Znak pisma: Or.271.4.16.2022

Dotyczy: **Budowa ulicy Świerkowej w Czarnej Białostockiej – etap II.**

Wyjaśnienia do treści SWZ - odpowiedzi na zapytania

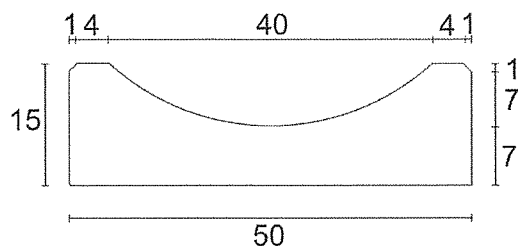
PYTANIE 10

Prosimy o potwierdzenie, że w poz. 25 przedmiaru należy zastosować typowe korytka betonowe które są dostępne w sprzedaży u lokalnych producentów, czyli grubości 15 cm:

Zamawiający informuje, że dopuszcza zastosowanie korytek betonowych o grubości 14 cm lub 15 cm.
